Elektrische installaties op laagspanning en op zeer lage spanning (Boek 1 - KB 8/09/2019) - Algemene Directie Energie

📄 Aard onderzoek: Periodieke inspectie (Boek 1 6.5)

Verslag van onderzoek: elektrische installatie

Verslag N° 89.100

Bord 1

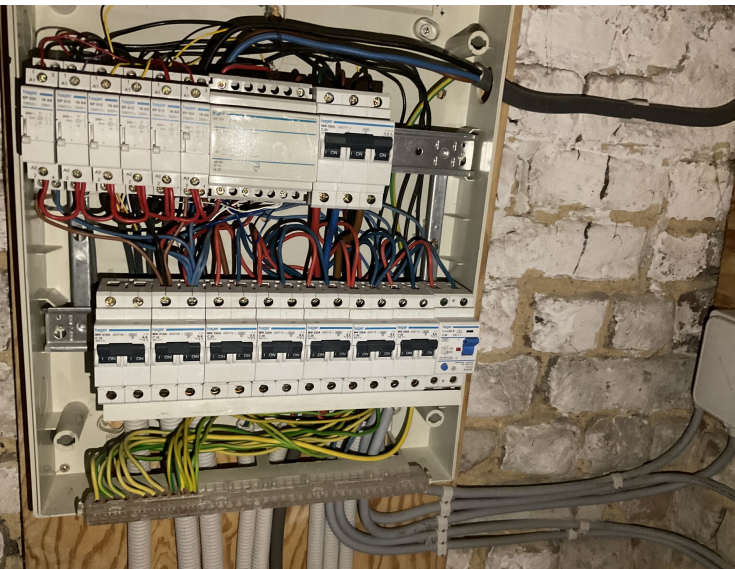
Categorie	Bewoordingen	Paragraaf
E. Schema's		
	Eendraadsschema('s) aanpassen in overeenstemming met de werkelijkheid.	B1: 3.1.2.; 9.1.1.; 9.1.2.; B3: 3.1.2.
	Situatieschema('s) aanpassen in overeenstemming met de werkelijkheid.	L1: 3.1.2.; 9.1.1.; 9.1.2.

F. Elektrische bord		
	De nominale spanning dient duidelijk vermeld te worden op een oordeelkundig gekozen plaats.	
	De niet-gebruikte invoeringen van het schakelbord of kast dienen afgedicht te worden.	B1: 4.2.2.3.; 5.1.4.; 5.3.5.1.
	De aangebrachte aanduidingen stemmen niet overeen met die van de schema's.	B1: 3.1.3.; 9.1.1.; B3: 3.1.3.; 9.1.1.

G. De beschermingsleider		
	De continuïteit van de beschermingsgeleider(s) naar de aarde dient verzekerd te worden.	B1: 5.4.3.5.; B3: 5.4.3.5.
	Contactdo(o)s(zen): de aardingspen dient aangesloten te worden op de aarding van de installatie.	B1: 5.3.5.2.

H. Kleurcode en leidingen		
	De leiding(en) is (zijn) te bevestigen met aangepaste bevestigingsmiddelen.	B1: 5.2.2.; 5.2.9.5.; B3: 5.2.2.; 5.2.10.4.
I. Toestellen		
	De verbindingen verwezenlijken in verbindings- of aftakdozen, aan de klemmen van schakelaars, contactdozen, in plafonddozen van verlichtingstoestellen.	B1: 5.2.6.1.; B3: 5.2.6.1.
